Bescheid

**über die Änderung und Ergänzung der
allgemeinen bauaufsichtlichen Zulassung
vom 2. Dezember 2013**

Z-19.14-33

**Brandschutzverglasung "Glastrennwand"
der Feuerwiderstandsklasse F 30 nach DIN 4102-13**

Anlage Ä/E 1

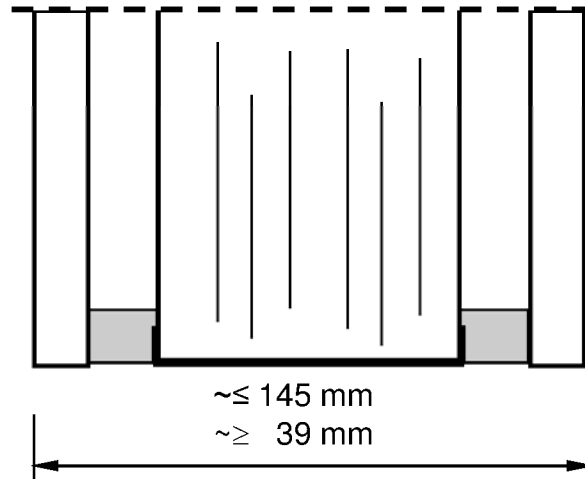
12. Die Anlage 1 der allgemeinen bauaufsichtlichen Zulassung wird um folgenden Hinweis ergänzt:

"Wahlweise dürfen Scheiben aus Mehrscheiben-Isolierglas vom Typ "Pilkington Pyrostop Line 30-6.." gemäß Anlage Ä/E 1 mit Maximalabmessungen von 1400 mm (Breite) x 3000 mm (Höhe) bzw. 2300 mm (Breite) x 1400 mm (Höhe) verwendet werden."

13. Die Anlage 6 (Pos. 5a) der allgemeinen bauaufsichtlichen Zulassung wird um folgenden Hinweis ergänzt:

"oder "Pilkington Pyrostop Line 30-6.." gemäß Anlage Ä/E 1"

14. Die Anlagen der allgemeinen bauaufsichtlichen Zulassung werden um die Anlage Ä/E 1 dieses Bescheides ergänzt.
15. Die Anlage 12 der allgemeinen bauaufsichtlichen Zulassung wird durch die Anlage Ä/E 2 dieses Bescheides ersetzt.
16. Die beim Deutschen Institut für Bautechnik hinterlegten Anlagen zur allgemeinen bauaufsichtlichen Zulassung werden um die Anlagen Ä/E 0-1 und Ä/E 0-2 zu diesem Bescheid ergänzt.

Isolierglasscheibe „Pilkington Pyrostop® Line 30-6..“

Brandschutzisolierglas gemäß DIN EN 1279-5 mit Verbund-Sicherheitsglas Pilkington **Pyrostop®** 30-1. gemäß DIN EN 14449 bestehend aus Floatglasscheiben mit zwischen liegenden Funktionsschichten als Mittelscheibe und beidseitig vorgesetzten Gengenscheiben.

Die Mittelscheibe ist allseitig umlaufend mit einem Spezialklebeband ummantelt.

* mit Mittelscheibe Verbund-Sicherheitsglas Pilkington **Pyrostop®** 30-2. gemäß DIN EN 14449 bestehend aus Floatglasscheiben mit zwischen liegenden Funktionsschichten und PVB-Folie

- Wahlweise Oberflächenbehandlung/ -beschichtung der äußeren Glasflächen
 - Wahlweise Verwendung von Ornamentglas als äußere Scheibe
 - Wahlweise mit im Scheibenzwischenraum angeordnetem Jalousiesystem
- Der genaue Aufbau sowie die Zusammensetzung sind beim Deutschen Institut für Bautechnik hinterlegt.
